改善箇所説明図

ABSアクチュエータ

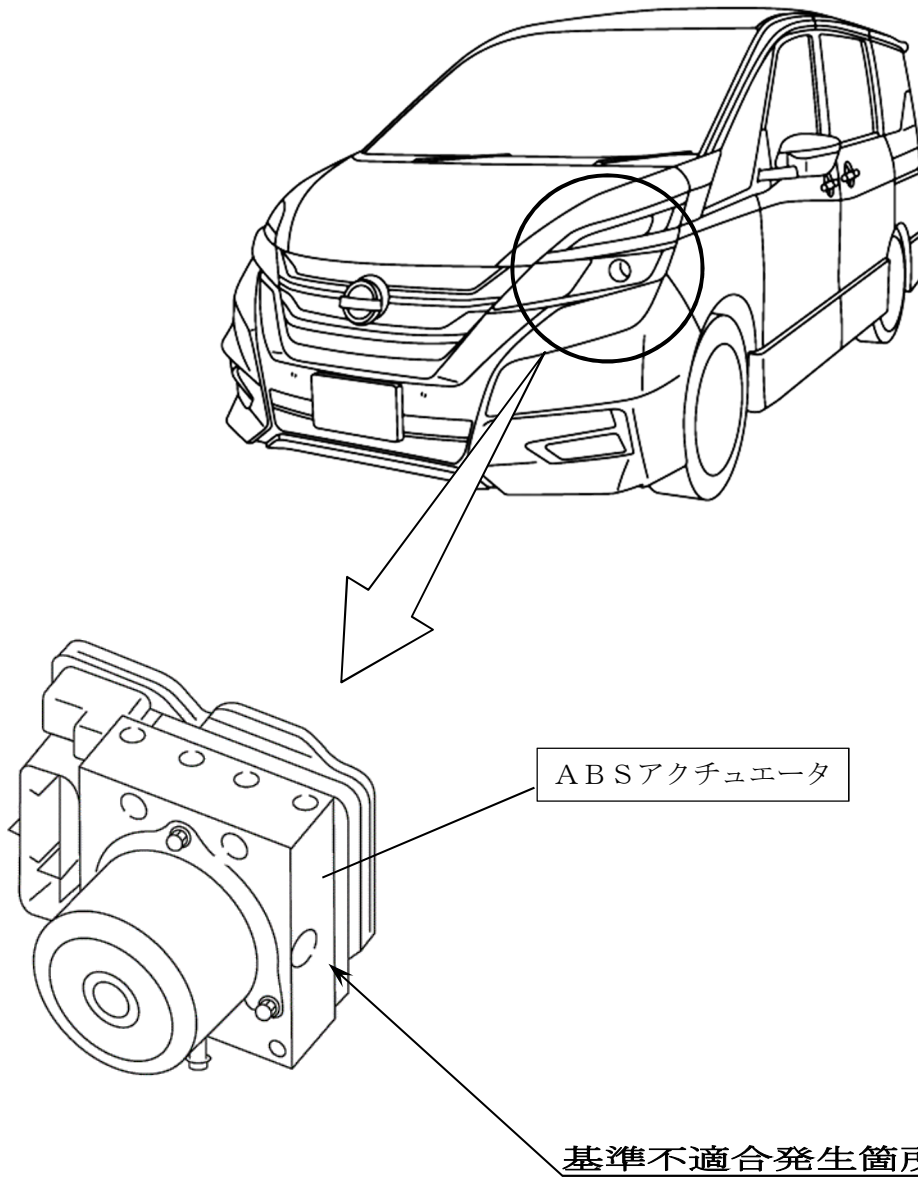
基準不適合発生箇所

ABSアクチュエータ内ポンプにおいて、組付け設備の調節が不適切なため、組み付け時にポンプ内部のシールが破損したものがあ。そのため、ABS作動時のブレーキ液の吐出圧が不足するおそれがあり、最悪の場合、ABS機能が作動せず、走行安定性が損なわれるおそれがある。

改善の内容

全車両、当該ABSアクチュエータの製造番号を確認し、対象の場合は良品と交換する。

識別：銀色のシールをモデルナンバープレートの右横に貼り付ける。
